Mission régionale d'autorité environnementale

**Avis délibéré de la mission régionale
d'autorité environnementale
Hauts-de-France
sur le projet de parc éolien de Vallaquins
à La Neuville-Sire-Bernard (80)**

n°MRAe 2018-2504

Figure 1 : Carte IGN localisant les éoliennes du projet

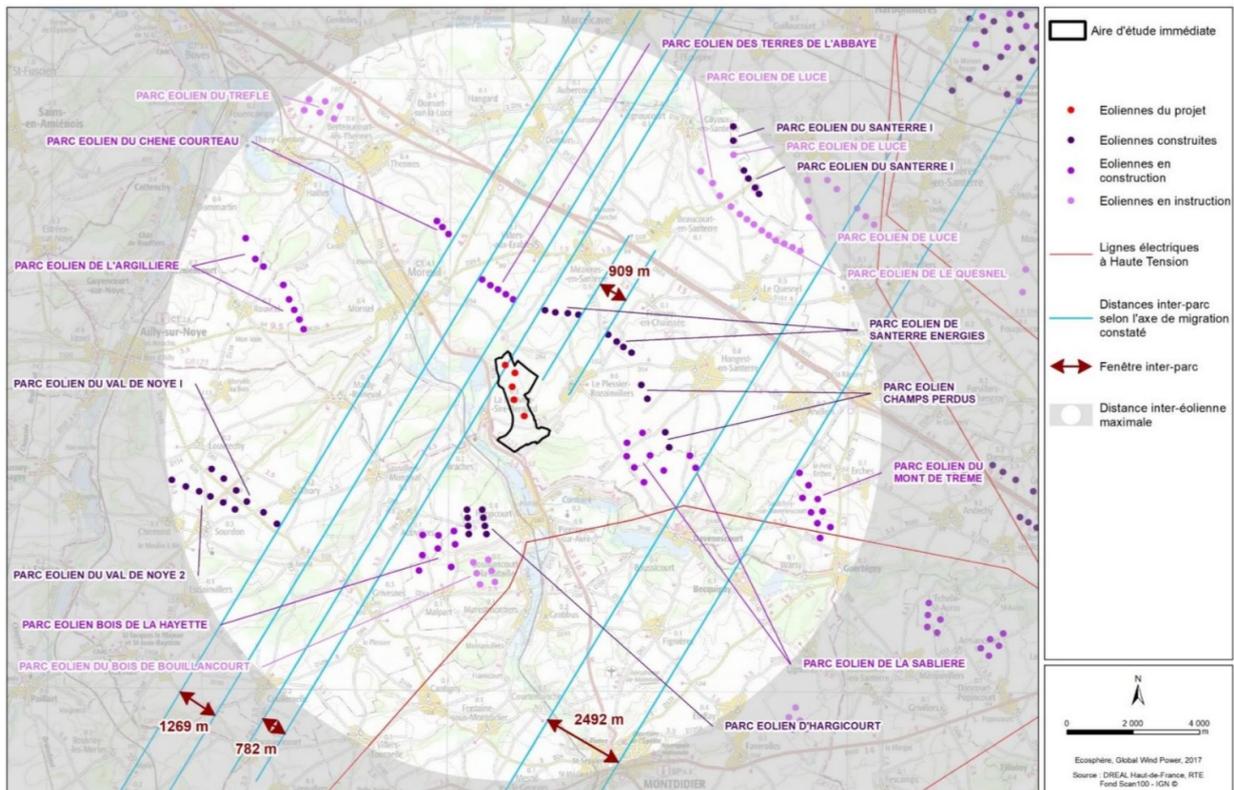
La zone d'implantation du parc (cf. figure 1) est délimitée par :

- un réseau de petits bois (bois Cardon, bois du Cenvre) à l'est (à 275 m de l'éolienne la plus proche) ;
- le bois Chapitre au sud (à 500 m de l'éolienne la plus proche) ;
- la vallée de l'Avre et la commune de La Neuville-Sire-Bernard à l'ouest (à 600 m de l'éolienne la plus proche pour la vallée) ;
- le bois de Génonville au nord (à 250 m de l'éolienne la plus proche) ;
